伊方原発 3 号機差し止め訴訟意見書

2015 年 7 月 25 日

井野博満

図1 PWR系統図(通常運転時)

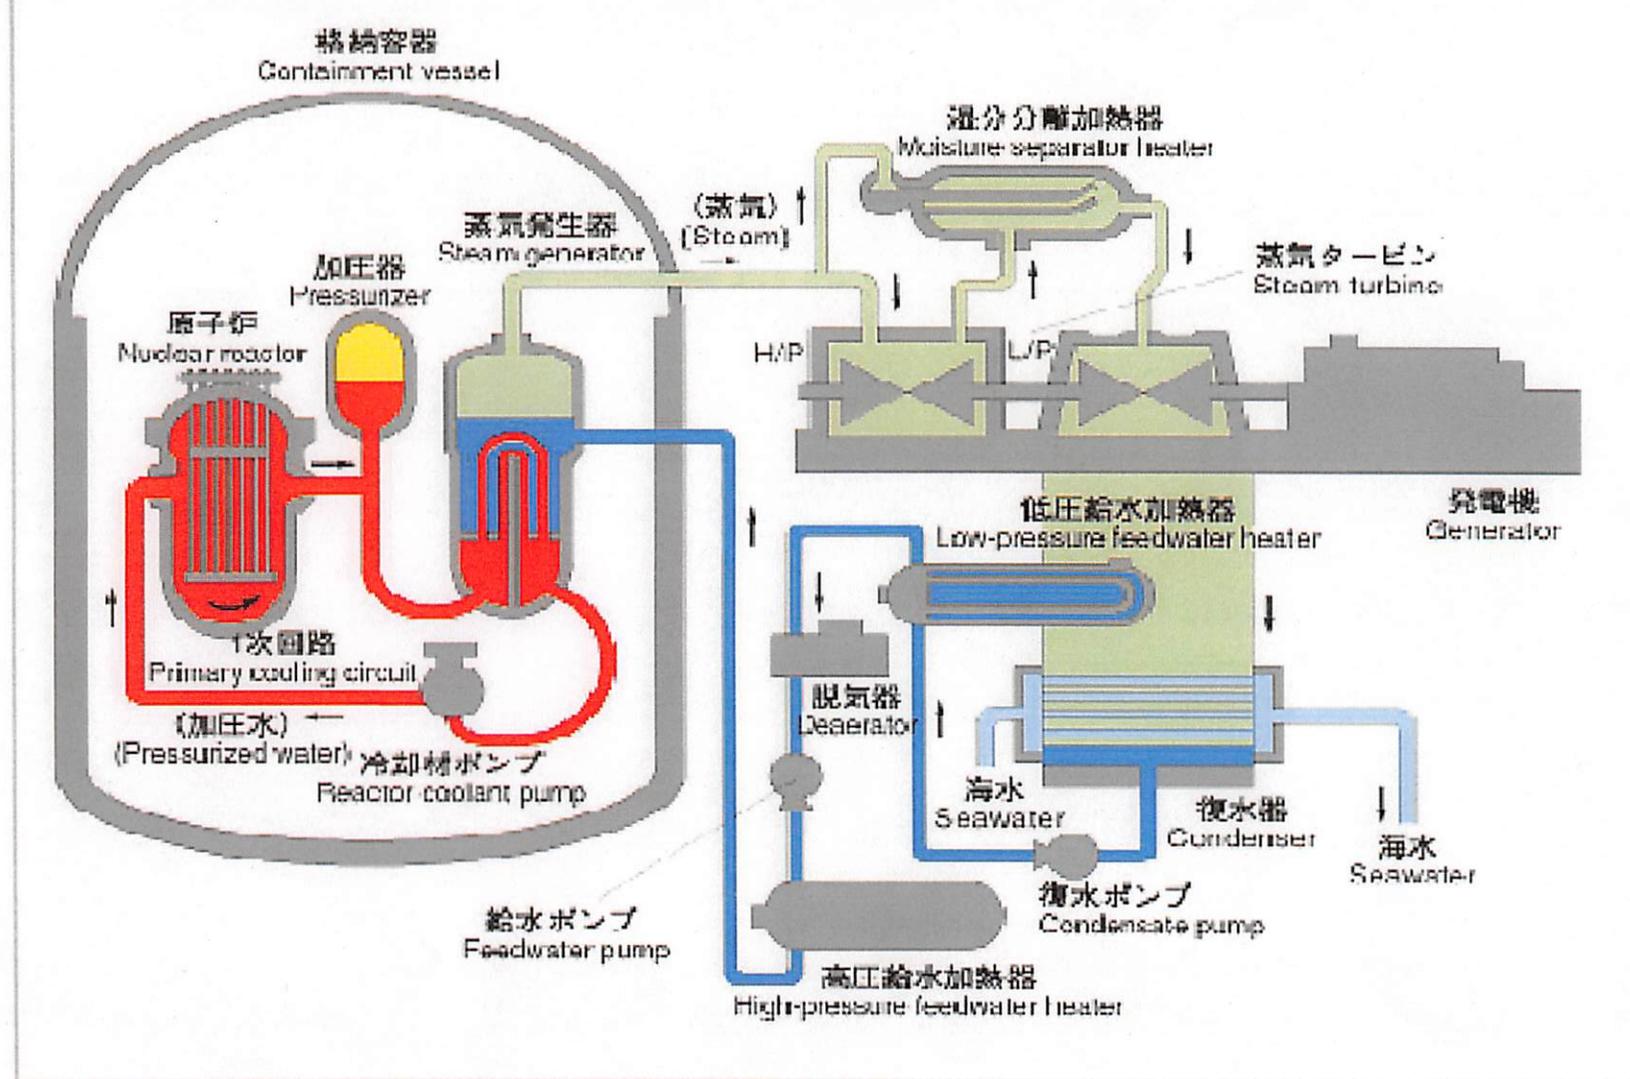
それは、しかし、「旧来の原発設計思想」とは真っ向から対立する。なぜならば、外部電源や主給水ポンプを耐震クラス S に引き上げることは、それに関わる系統を、原発敷地内外へ延長してすべて S クラスにせねばならず、コスト的にも負担が大きく、技術的にも困難だからである（注1）。しかし、原審判決は、それでもやるべきだという主張である。そういう発想は、原発をつくる側の人間からは出てこない。まさに、つくられる側、原発によって被災するかもしれない人びとの立場を重視した発想である。それを正面からぶつけたことに大飯差し止め判決の意義がある。

（注1）参考のため、図1に加圧水型原子力発電プラントの系統図を示す。図の中央下部にある給水ポンプ（主給水ポンプ）は、蒸気タービンなどのさまざまな機器・配管とつながっており、それらは原発敷地全体に広がっていると言っても過言ではない。一方、図2に示す非常時安全系では、補助給水ポンプは、主給水ポンプや蒸気タービンなどの主要機器から切り離され、非常用ディーゼル発電機など連結する機器が限定されている。また、ポンプ自体の性能も、崩壊熱を除去するに足る水を送ればよいとされ、その能力は主給水ポンプに比べ格段に小さい。

図3 事故対策シナリオの概要 (大破断LOCA+ECCS注入失敗+格納容器スプレイ注入失敗)

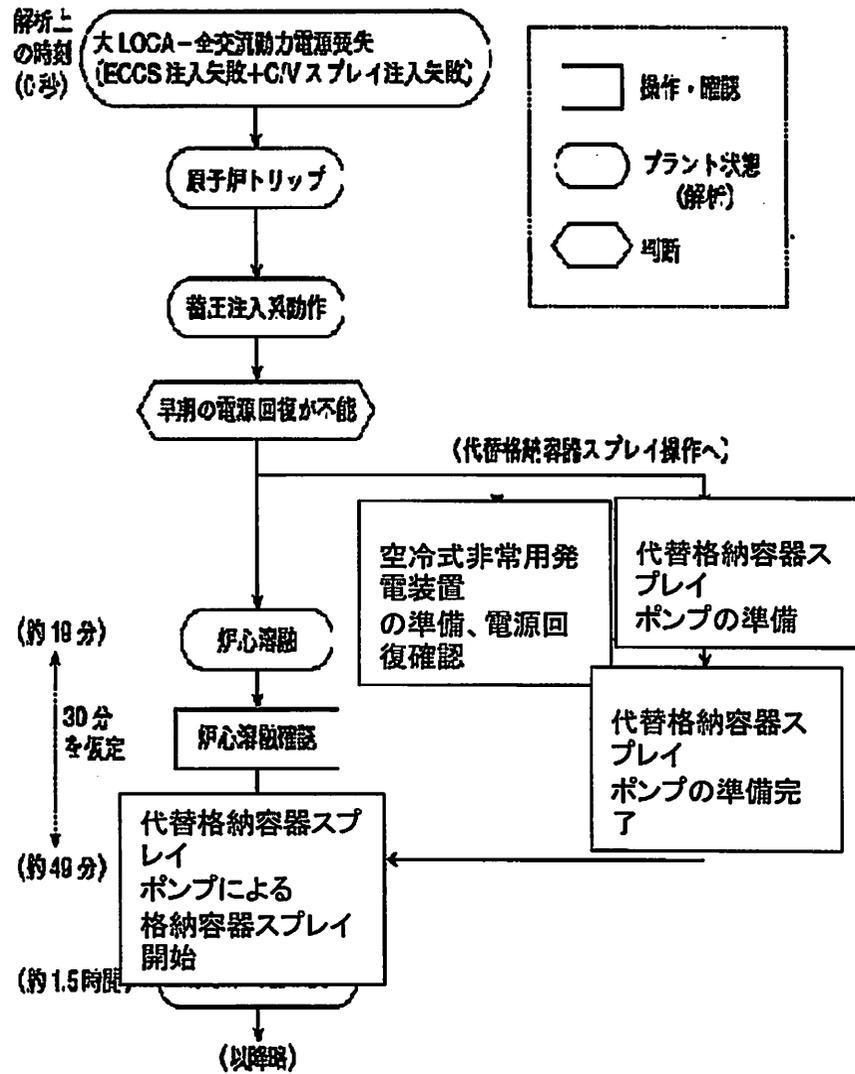
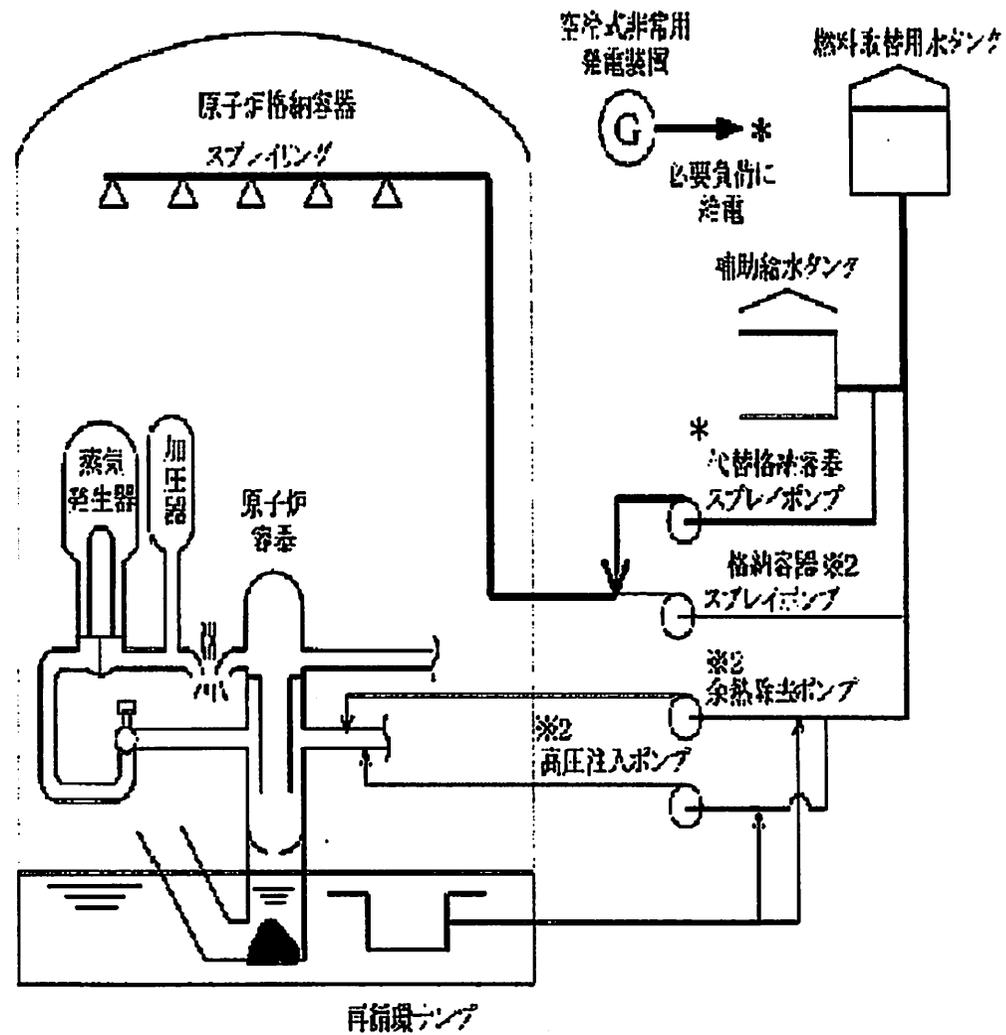
まず、事故シナリオを想定した過酷事故対策に重大な不備があることを、事例を挙げて述べる。新規制基準に基づき、規制委員会はいくつかの事故シナリオについての対策の提示を、適合性審査申請の際に事業者に求めているが、その一つに「大破断 LOCA+ECCS 注入失敗+格納容器スプレイ注入失敗」というシナリオがある。これは、配管大破断が起こって冷却材が喪失し、同時に全交流電源喪失（外部電源と非常用交流発電機の機能喪失）が起こり ECCS も格納容器スプレイも使えないという事態（もちろん、設計基準では想定していない事態）である。四国電力が提示している対策は、高圧注入ポンプも余熱除去ポンプも使えないので、原子炉容器に大量に水を注入することができず、炉心溶融およびメルトダウンは防ぐ手段がない、よってやむをえず、空冷式非常用発電機を使って代替格納容器スプレイポンプ等を起動して、格納容器内に注水して、格納容器に落下する溶融炉心（デブリ）を冷却するという対策である（図

しかしながら、この対策には幾多の問題点や不確実性がある。

- ① 注入した水に超高温 (2800℃前後、火山のマグマよりずっと高温) の溶融炉心が接触し、水蒸気爆発を起こさないか。
- ② 四国電力が行った想定では、炉心落下直前に格納容器には注入水が1メートル以上貯まるので溶融炉心と格納容器下部のコンクリートとの接触によるコア・コンクリート反応は避けられるとされるが、それを裏付けるコンピュータソフト MAAP の解析結果には不確実性があり、想定どおり反応が避けられるという保証はない。また、作業員が炉心溶融を確認し注入ポンプ繋ぎ込みによるスプレイを開始するとしているが、その時間や動作の信頼性にも不確実性がある。
- ③ 解析結果によれば、シナリオ想定 of 事態発生 19 分後に炉心溶融が始まり、1.5 時間後には原子炉容器破損が起こるという驚くべき速さでの進行であり、このような短時間での事態進展に現場作業員が十分対応できるか、大いに不安である。
- ④ 同じく MAAP の解析結果によれば、格納容器に漏えいした水素ガスの濃度は最高 11.3% であり、爆轟 (火炎の伝播速度が音速を超える爆発現象) を起すとされる 13% を超えないというのであるが、仮定されているさまざまな要因や解析プログラムの不確実さを考えれば、本当に 13% という規制限度以下に抑えられるのか疑わしい。水素による爆轟の危険性は排除できない。
- ⑤ これら一連の事態の進展はコンピュータ解析でおこなわれているのみであり、水中での実験による裏付けがまったくない。また、規制委員会も MELCOR など他のソフトを使っのクロスチェックをおこなっていない。

図5 コアキャッチャーの一例（アレバ社）

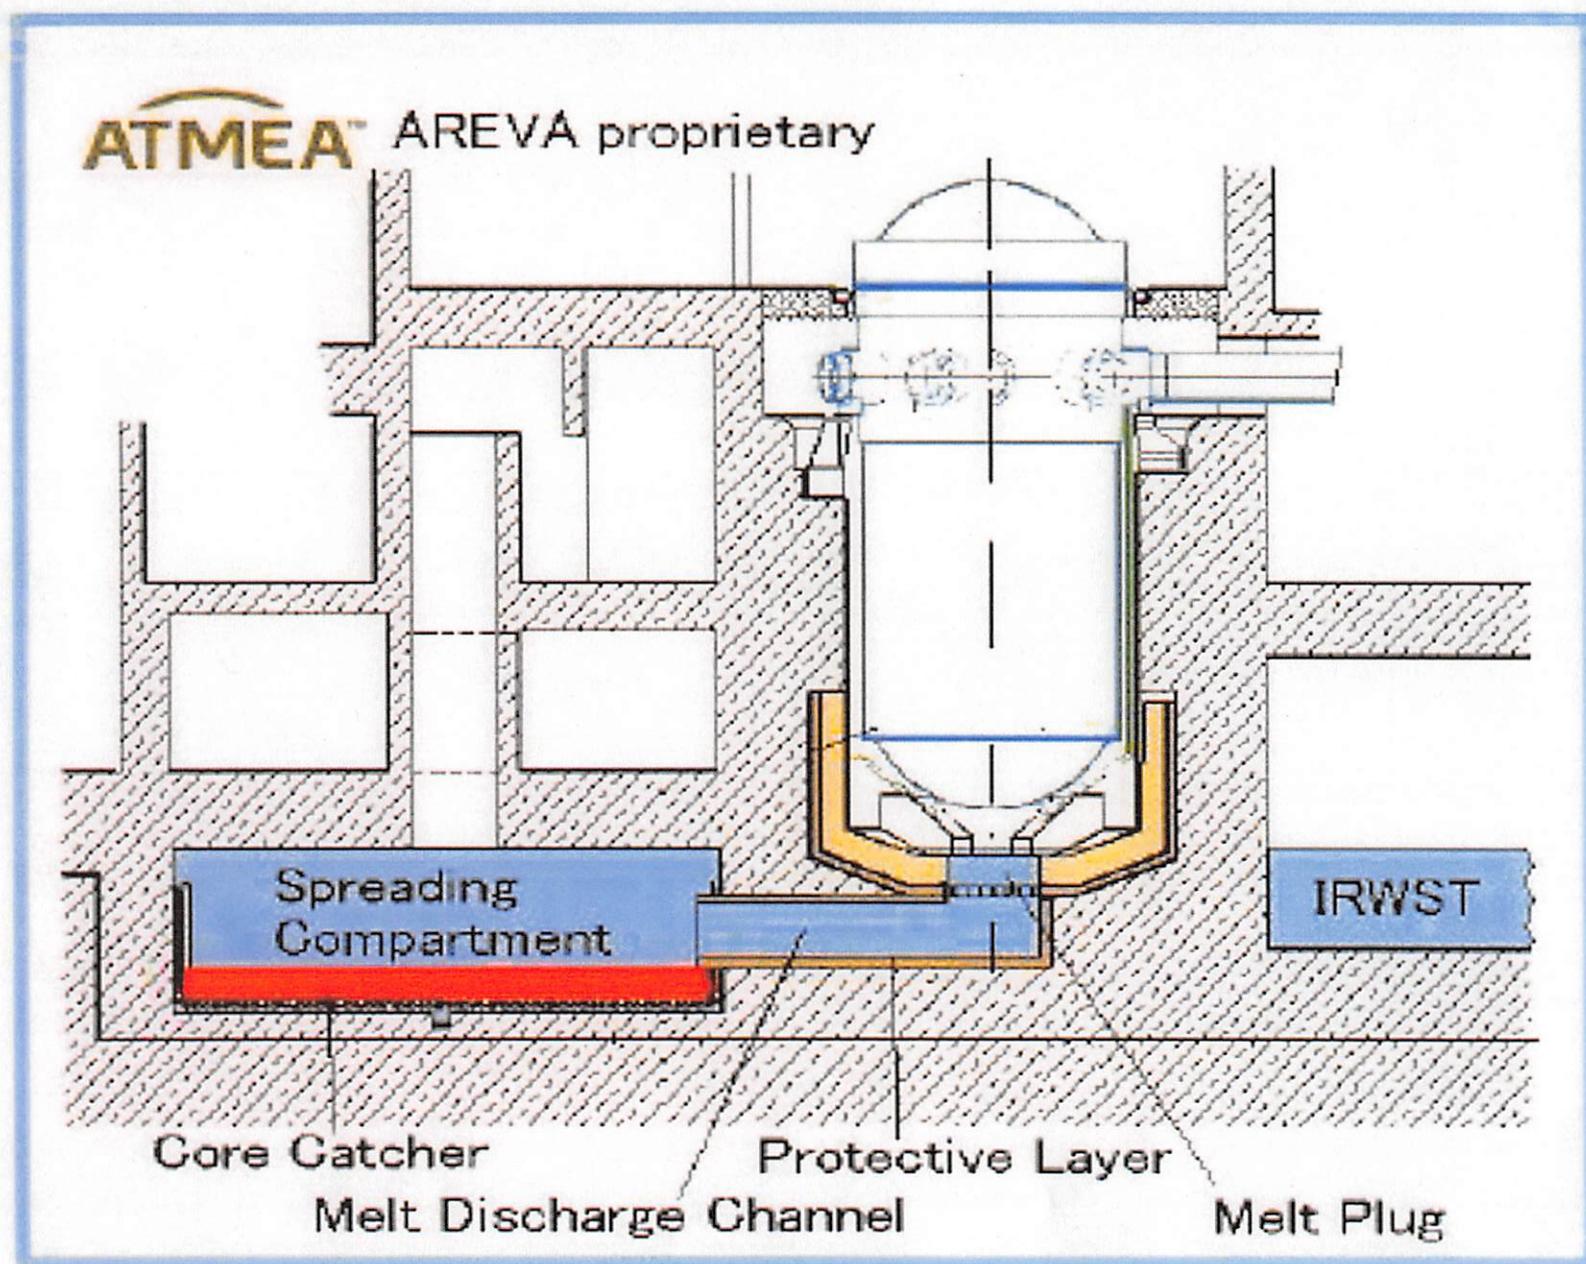
それに替えて、前者の防止にはコアキャッチャー (注2) を設置する、後者の対策には格納容器内を窒素ガスで充填するというはるかに確実な方法がある。しかし、四国電力はいずれの対策も採用しようとはしていない。前者は、既存の格納容器の構造を大幅に変えねばならないという困難さがあるが、技術的に可能な方法であるなら追求すべきである。後者は、技術的問題は何もなく、窒素ガスを大量に使うので費用がかかるというだけである。なぜやろうとしないのか、理解に苦しむ。

現在、欧米を中心に建設あるいは計画中の新しい原発では、航空機衝突対策の二重格納容器などとともに、過酷事故対策の一つとして設置されている。図5は、EPR(フランス AREVA社の欧州 PWR) に設置されているコア・キャッチャーの縦断面図である。原子炉容器の直下にコアの受け皿を設け、耐熱材料で作られた導管で脇にある広い面積の容器に移すという構造になっている(文献9を参照)。なお、AP1000(米国 WH社の新型 PWR) では、原子炉容器の下部にコア溜まりを作り、そこに溶け落ちたコアを保持(IVR, In Vessel Retention)し、原子炉容器の外側を冠水させる構造になっている。
